(仮称) 聖徳記念絵画館前整備事業

第84回新宿区景観まちづくり審議会

[報告2] 資料

新宿区第82回審議会、第83回事前協議における協議内容に対する設計方針まとめ

7:段階的整備途中の景観配慮について

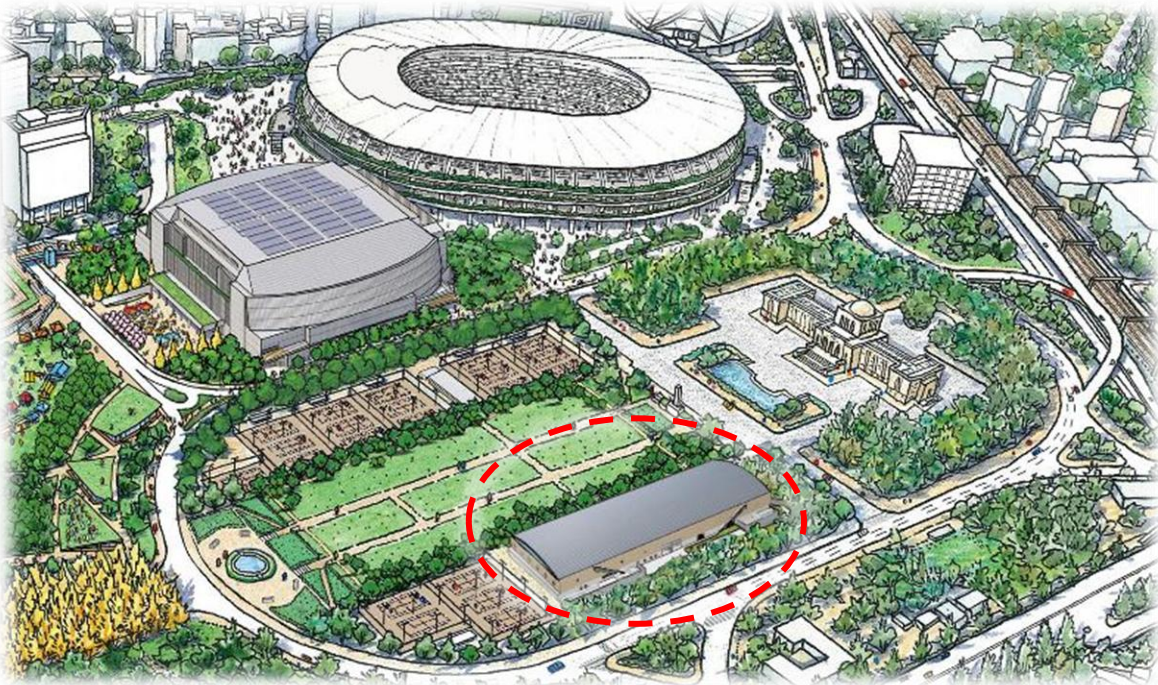
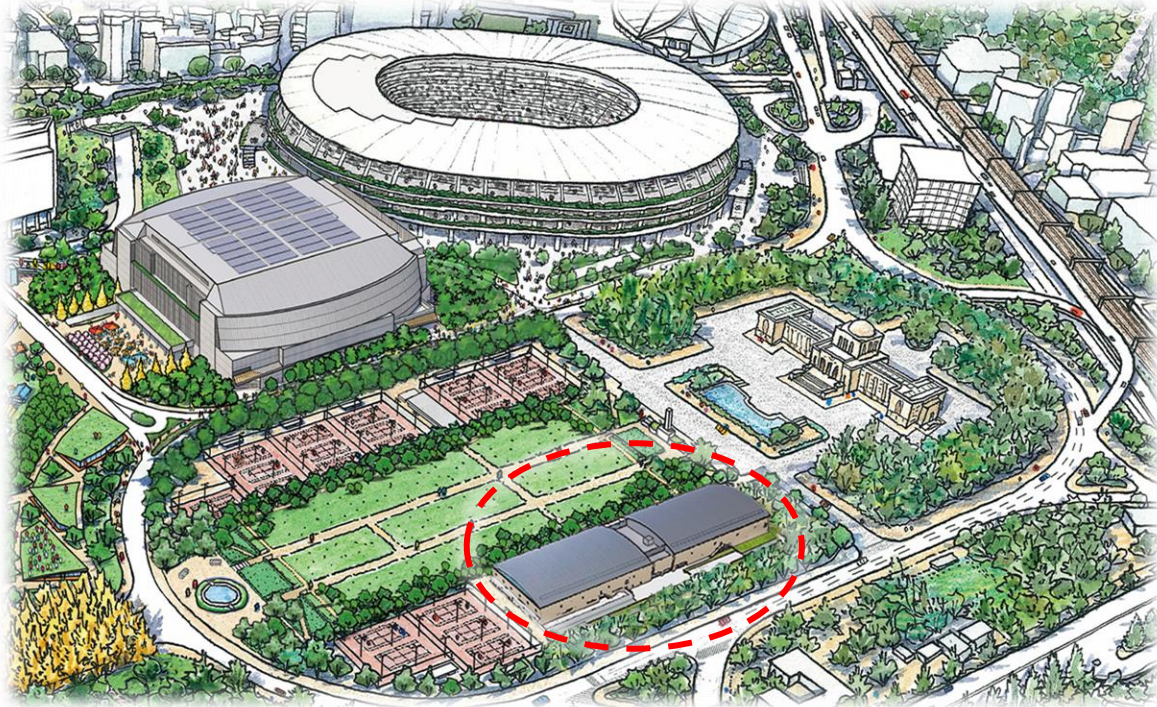
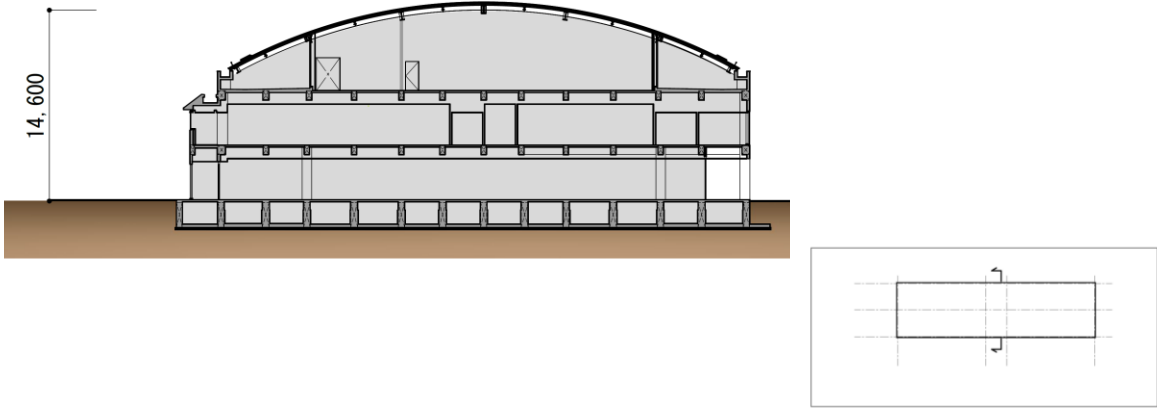
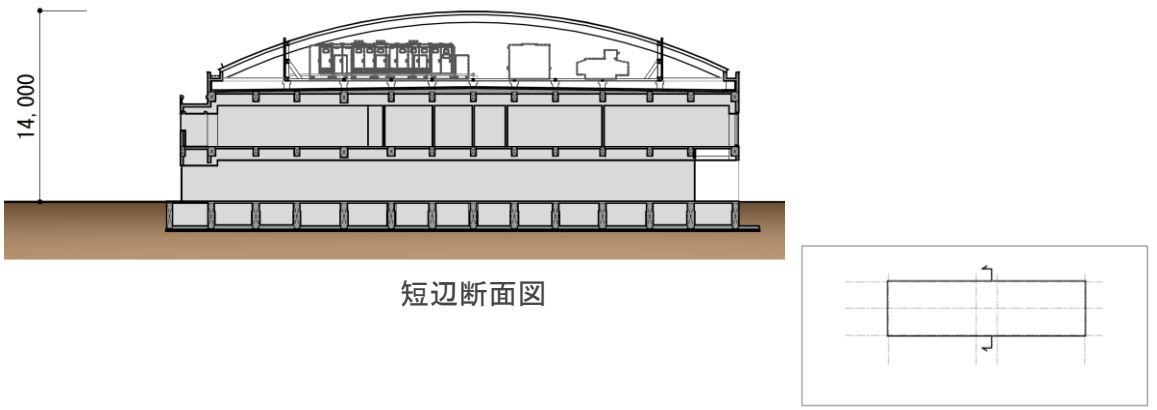
・STEP2の途中段階期間が長いので、ビスタ景への配慮を検討していただきたい。

◆壁打ち向きを90°回転させ圧迫感を軽減します。
◆防砂ネットの色味を更に景観に溶け込むように、こげ茶系に変更します。
◆丸池近辺にSTEP3完成形の説明看板等を検討します。
※企画提案書全体編に絵画館前広場が実施されるまでのステップ図が掲載されており、STEP3にて軸線が確保される計画です。(P1参照)

1：建物配置について

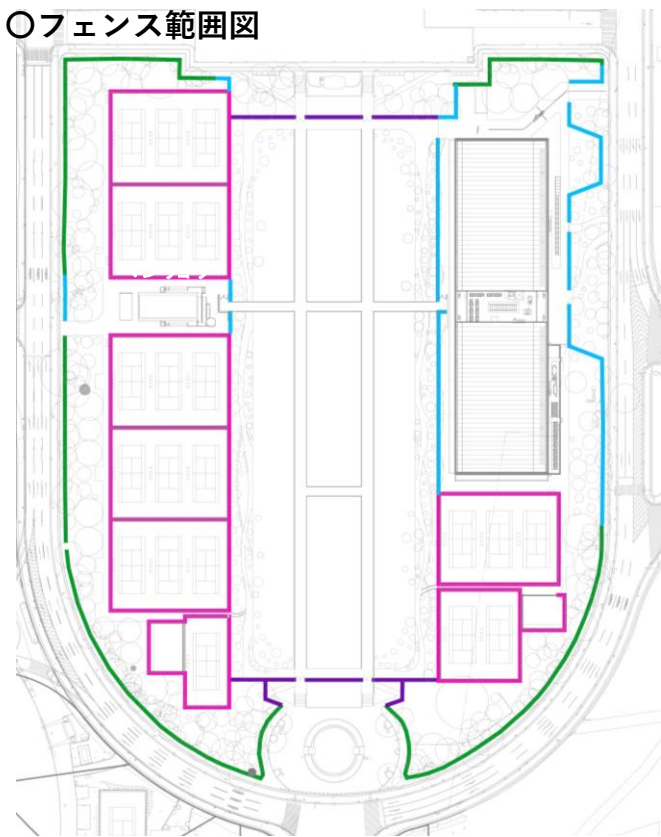
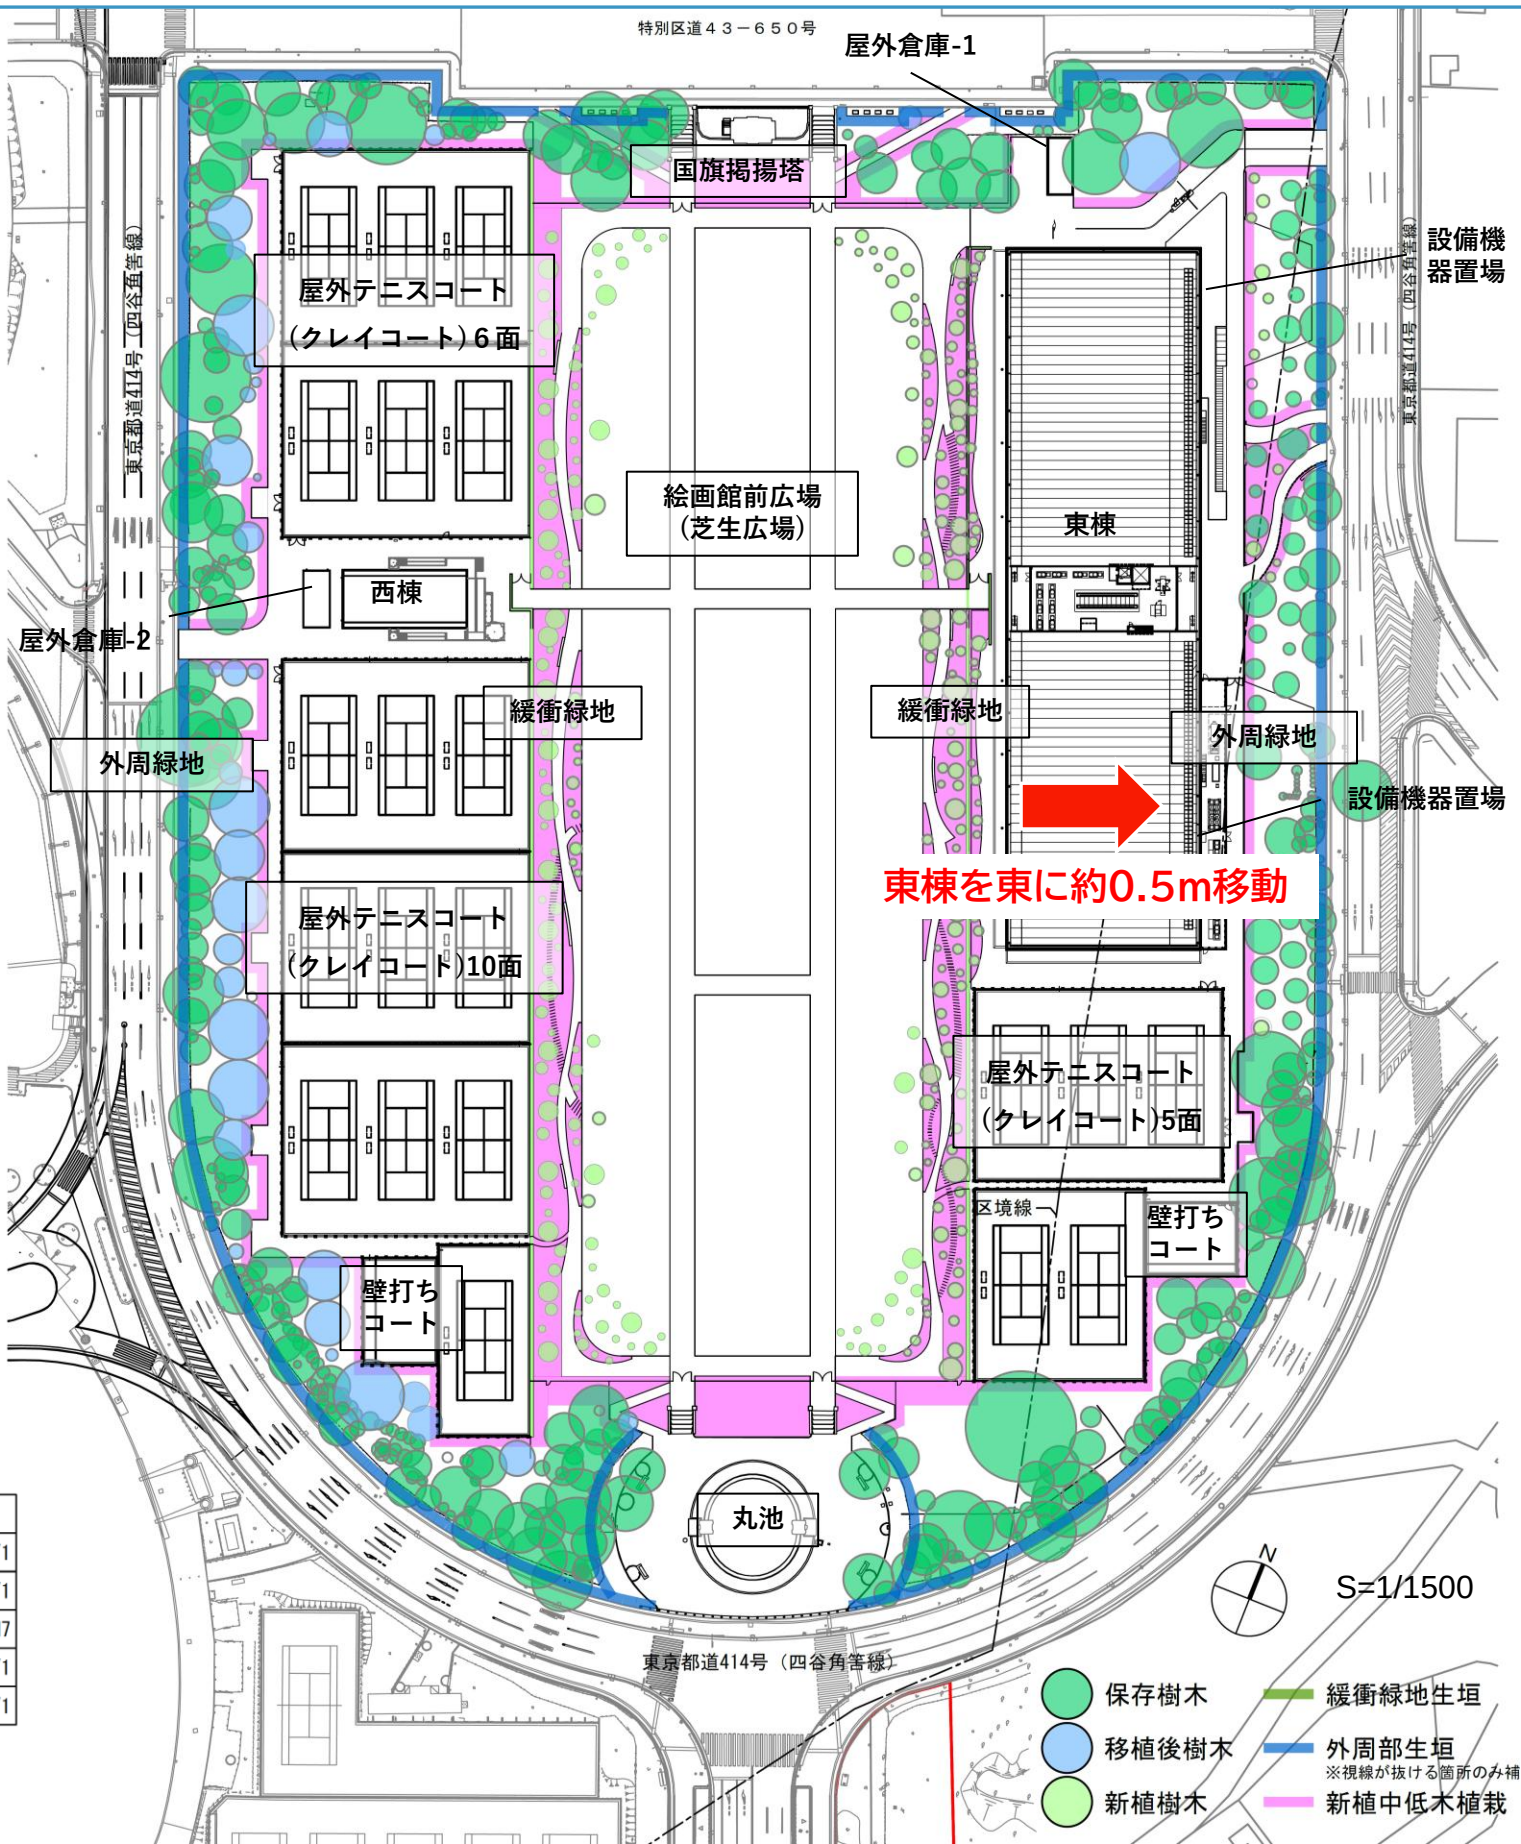
・歴史的な軸線を保全するために、例えば、外周道路沿いに建物を寄せることができないか検討いただきたい。

既存樹木を傷めず、丸池からのビスタ景に配慮するため東棟を東へ更に約0.5m移動します

2：建物高さについて

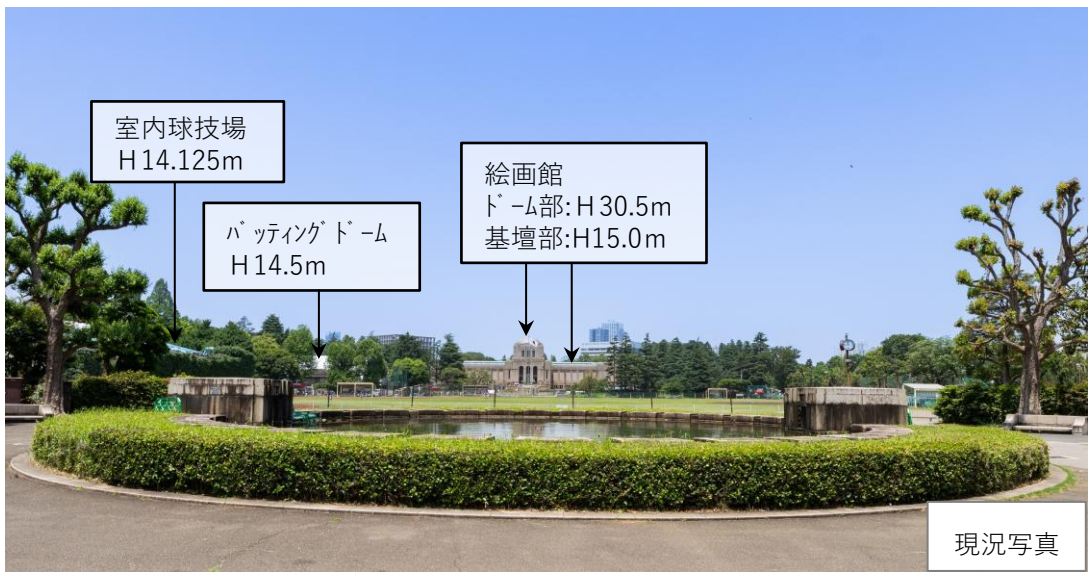
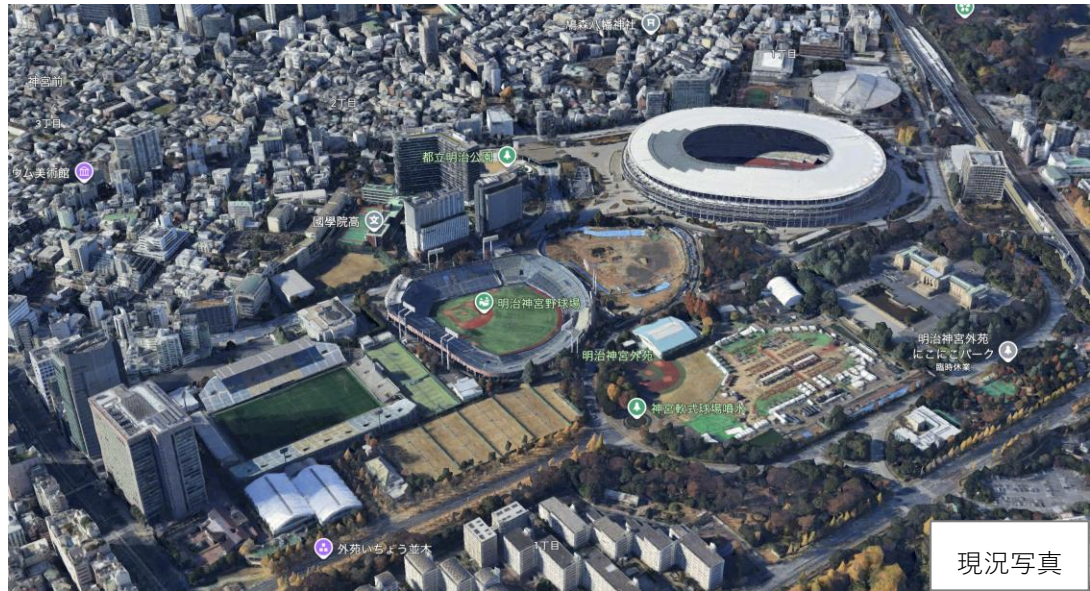
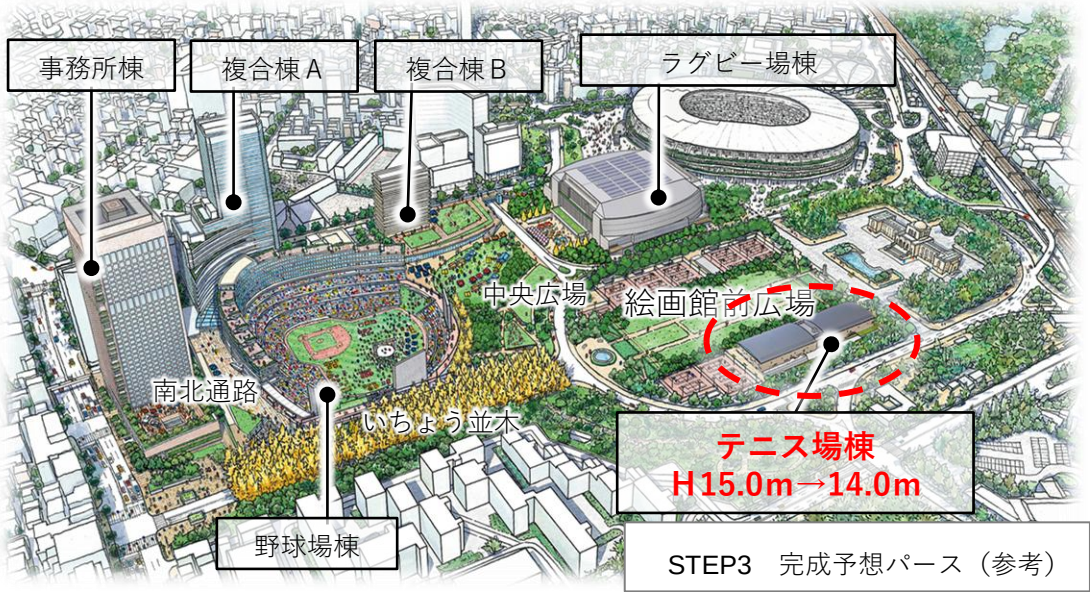
・建物高さを抑える検討として、地下化等を検討していただきたい。

◆72回審議会時H15.0m→82回審議会時H14.6m→今回H14.0mまで建物高さを下げます。
※地下化検討結果として、スロープ等の発生により、広場面積確保が困難、外周樹木の根への影響、開発行為となる等の理由により地下化することは難しい状況です。

既存建物と東棟の高さの変遷を比較としてまとめました

2：建物高さについて 3：分節化について

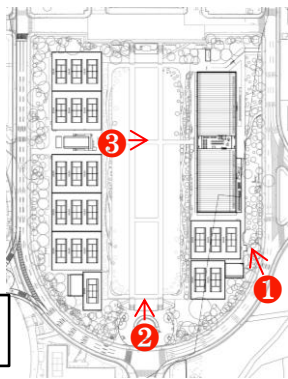
・建物全長が140mと長いので、中央あたりで分節を検討していただきたい。

◆72回審議会時H15.0m→82回審議会時H14.6m→今回H14.0m
まで建物高さを下げます。
※地下化検討結果として、スロープやドライエリアの発生により、広場面積確保が
困難、外周樹木の根への影響、開発行為となる等の理由により地下化することは
難しい状況です。

◆長大な壁面の印象緩和するため、ヴォールト屋根の中央部分(2スパン)を
3階建てから2階建てに変更し、建物全体ボリュームとしての分節化を図ります。

STEP3にて広場との一体感をより高めるため、複数箇所から歩行者の東西動線を確保します

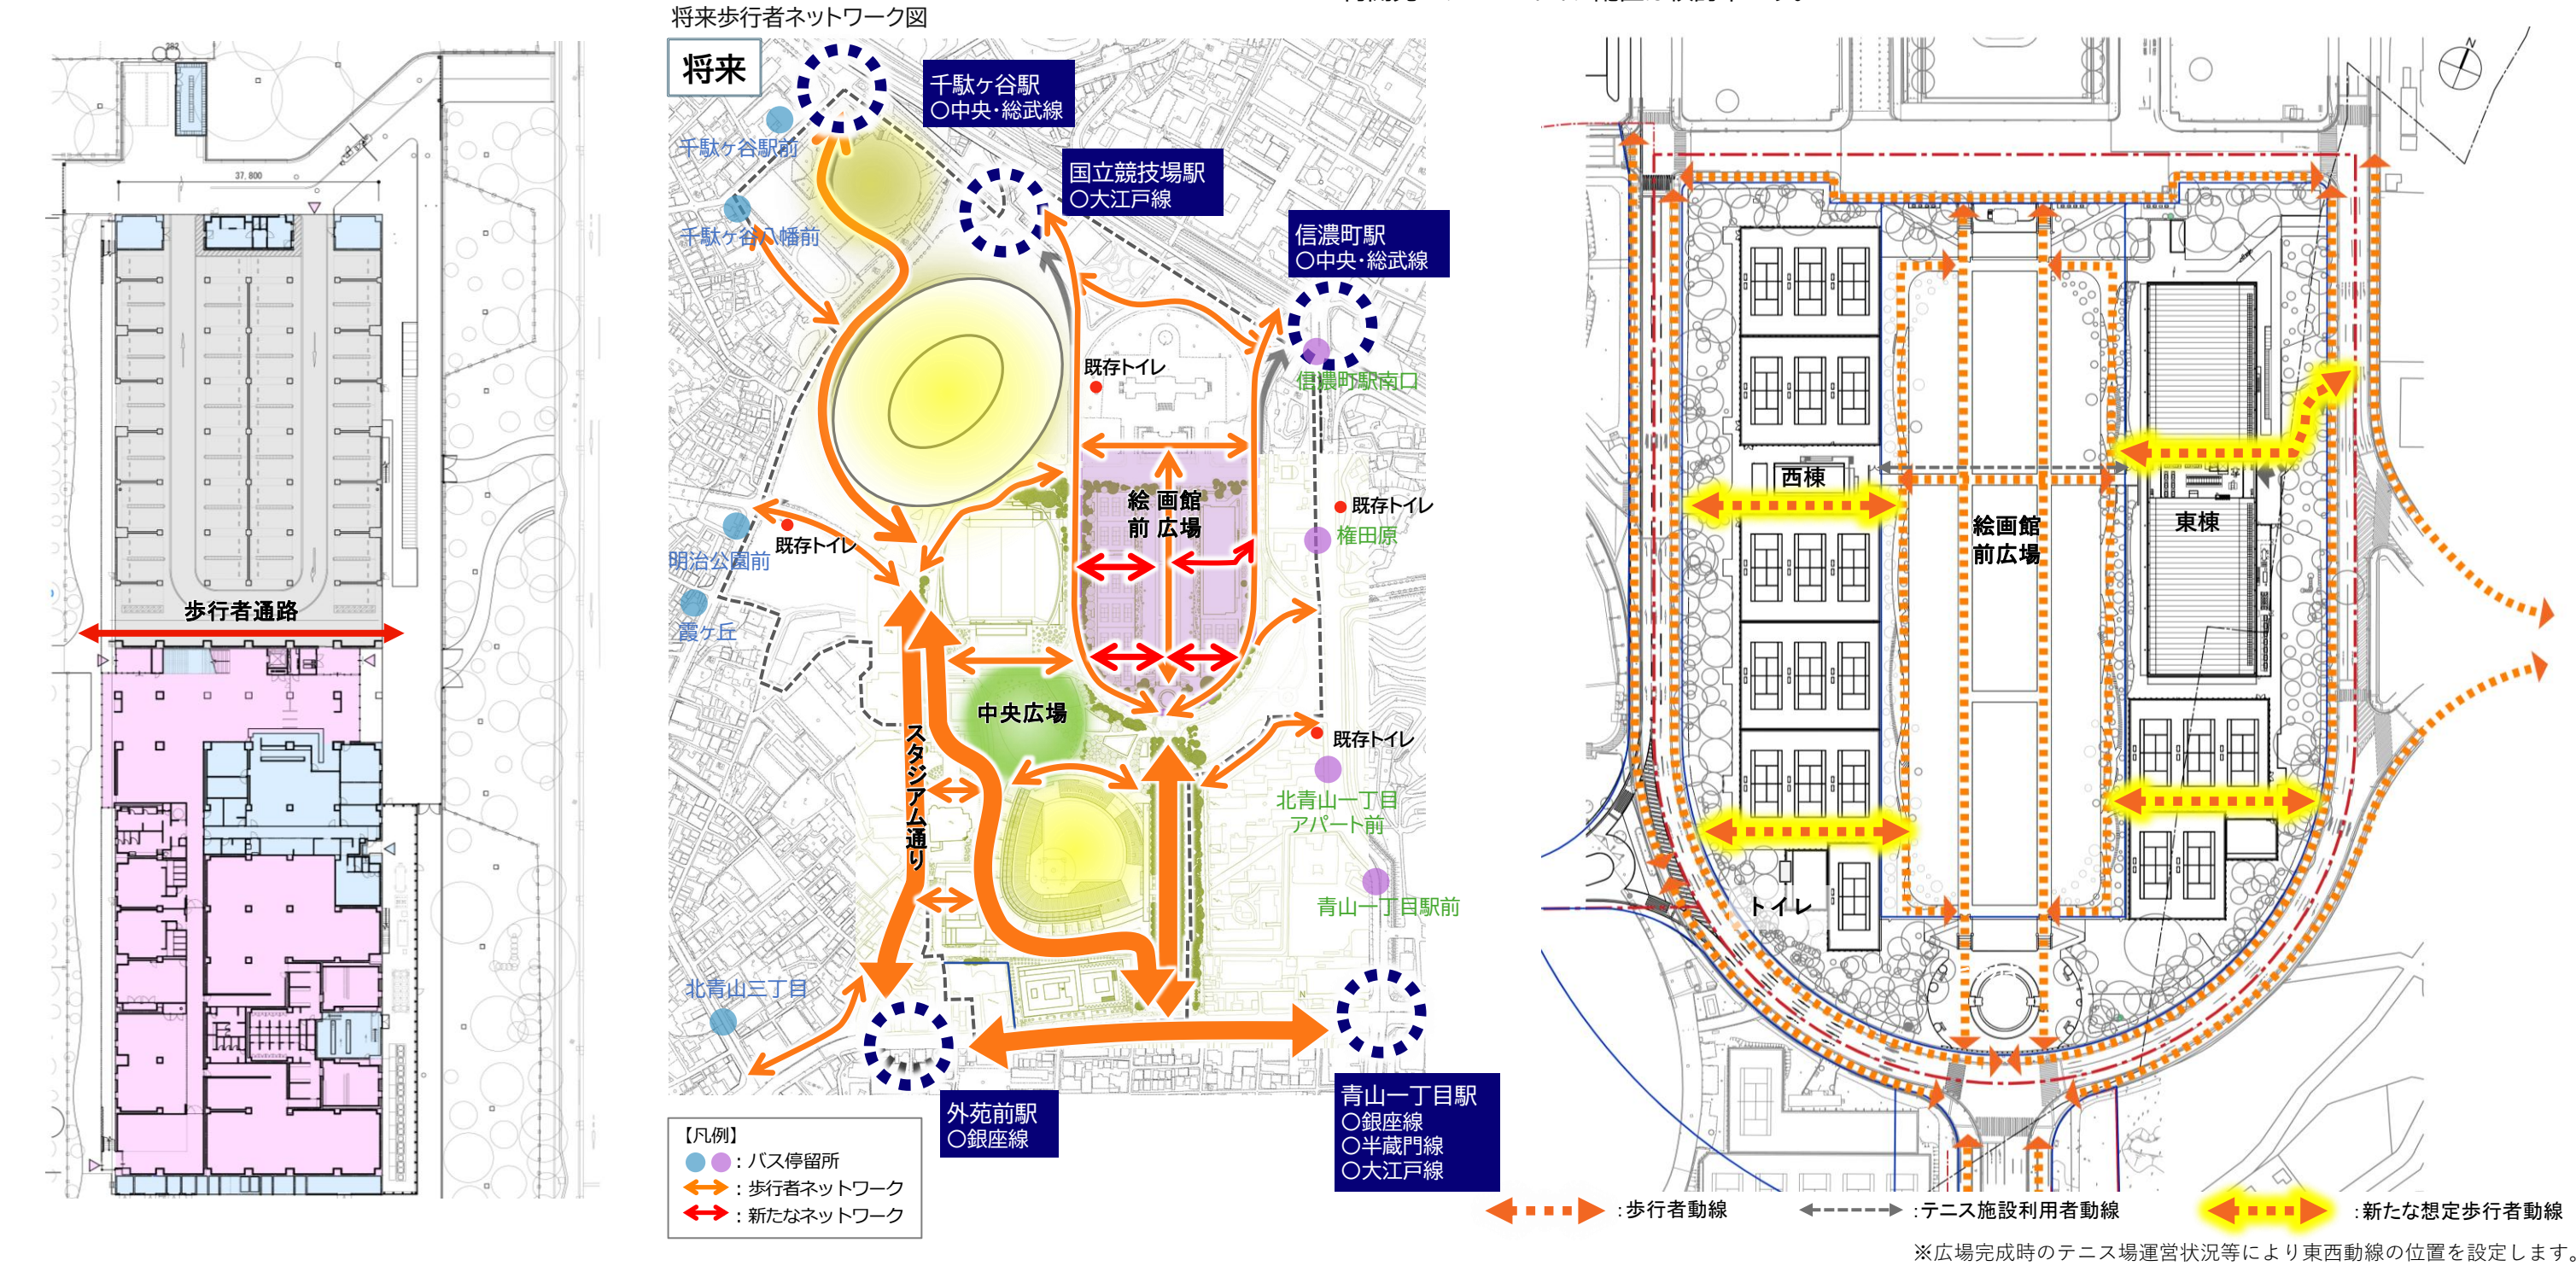
・テニス施設利用者は東西行き来できる一方で、一般利用者は広場のみの利用に限定されるため、計画地全体を絵画館前広場としての空間構成として検討していただきたい。

・公共貢献施設としてトイレ等検討していただきたい。
※82回審議会後の協議内での意見

- ◆下図の赤いエリアの駐車場部分を歩行者が広場へ抜けられる通路として計画できるよう、耐力壁の配置を考慮した設計としています。
- ◆絵画館前広場への回遊性を高めるため、東西にも歩行者動線を計画します。

◆STEP3にてトイレ棟の設置を南西エリアに計画します。
